SUPERINTENDENCIA DE INDUSTRIA Y COMERCIO
DIRECCIÓN DE NUEVAS CREACIONES

ASUNTO	Radicación	10 85741
	Trámite	011
	Evento	378
	Actuación	519
	Oficio	
	Folios	7

Patente de Invención	☒	Patente de Modelo de Utilidad	☐
Via PCT (Fase Nacional)	☒	Capítulo I	☒
		Capítulo II	☐
No. Solicitud Internacional	PCT/FR2008/052358		
Fecha de Presentación Internacional	18/Diciembre/2008

Título de la solicitud: "Fachada de edificio que comprende barrera contra lluvia, sistema de aislamiento térmico, barrera contra vapor y una terminación interior".
(Modificado en el folio 62).

Figura 1 Documento US6279284

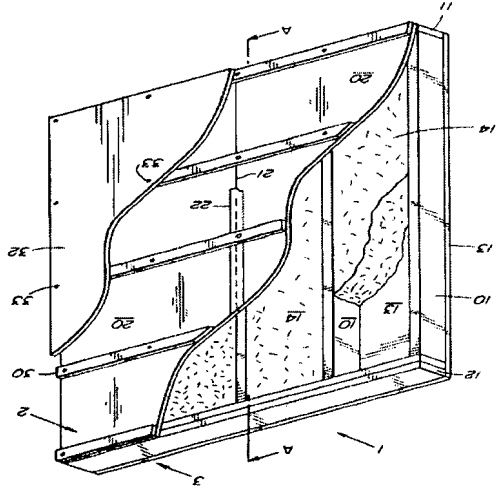
Características esenciales	
Fachada de edificio, que comprende:	
Una cubierta externa realizada de elementos de fachada	Una pared para construcción residencial con soportes que comprende un marco (1), una cara interior (2) y una cara exterior (3) (Fig. 1, col 2, líneas 50-53)
Una barrera contra lluvia	Un panel para edificio el cual incluye un primer componente estructural de aislamiento semirrígido y un segundo componente como una barrera laminar, integral con el primer componente, donde el segundo componente es sustancialmente impermeable a la humedad atmosférica y penetración de aire (Col 2, líneas 10-15)
Elementos perfilados de mantenimiento y soporte, fijados a las salientes del piso en posición vertical	Los soportes (10) se extienden entre una placa del suelo inferior (11) y una placa doble de techo (12), dispuestos verticalmente de posibles dimensiones 2'x4' o 2'x6' (Fig. 1, col 2, líneas 53-55)

Un sistema de aislamiento térmico con un primer aislante por delante de las salientes del piso y un segundo aislante entre pisos	Panels de aislamiento (14) se insertan ajustadamente entre los soportes (10), la placa de suelo (11), la placa de techo (12) y el recubrimiento (13) (Fig. 1, col 2, líneas 65-67). El panel (20) incluye una capa aislante primaria (23) compuesta de fibras de madera compactas y adheridas que proporcionan una estructura ligera semirrígida (Fig. 2, col 3, líneas 51-53)
Una barrera contra el vapor	Una película de polietileno se puede grapar a la cara interior de los soportes (10) y las placas (11) y (12) para formar una barrera de vapor (Col 3, líneas 1-3)
Una terminación interior	Un panel interior de yeso o drywall (32) (Fig. 1, col 3, líneas 25-26)

Las características esenciales de la fachada de edificio de la reivindicación 1, habían sido divulgadas previamente en D1, el cual enseña un panel compuesto con barrera de vapor, el cual incluye una pared para construcción residencial con soportes que comprende un marco (1), una cara interior (2) y una cara exterior (3), un panel para edificio el cual incluye un primer componente estructural de aislamiento semirrígido y un según componente como una barrera laminar, integral con el primer componente, donde el segundo componente es sustancialmente impermeable a la humedad atmosférica y penetración de aire, soportes (10) se extienden entre una placa den suelo interior (11) y una placa doble de techo (12), dispuestos verticalmente de posibles dimensiones 2'x4' o 2'x6', paneles de aislamiento (14) se insertan ajustadamente entre los soportes (10), la placa de suelo (11), la placa de techo (12) y el recubrimiento (13) (Fig. 1, col 2, líneas 65-67). El panel (20) incluye una capa aislante primaria (23) compuesta de fibras de madera compactas y adheridas que proporcionan una estructura ligera semirrígida, una película de polietileno se puede grapar a la cara interior de los soportes (10) y las placas (11) y (12) para formar una barrera de vapor y un panel interior de yeso o drywall (32).

En consecuencia, la reivindicación 1 carece de novedad, según lo divulgado en el documento D1.

La reivindicación 2 reclama unos perfiles, los cuales tienen una superficie plana trasera de apoyo sobre una saliente del piso y de apoyo o fijación de un sistema de aislamiento interno, una superficie plana delantera de soporte y fijación de elementos de fachada, y, una superficie plana media que une las superficies trasera y delantera. En el D1 (Fig. 1, col 3, líneas 21-23) ya se había divulgado esta característica, revelando una serie de franjas paralelas o tiras de forrado, las cuales son unidas al marco, clavándolas o atornillándolas a través de los paneles (20) en los soportes y las placas. Los soportes verticales pueden ser de dimensiones 2'x4' o 2'x6' en configuración "U" (Fig. 1, col 2, línea 55).

La reivindicación 3 reclama unos perfiles, los cuales están inscriptos dentro de los perfiles de tipo H, C, U o Z. Esta característica ya había sido divulgada en el D1 (Fig. 1, col 2, líneas 55-57), el cual revela unos soportes de madera o metal con una configuración preformada en U.

La reivindicación 7 reclama un revestimiento interior, el cual es a base de una placa de yeso o de varias superpuestas. En el D1 (Fig. 1, col 3, líneas 25-26) ya se había divulgado esta característica, revelando un panel interior de yeso o drywall (32).
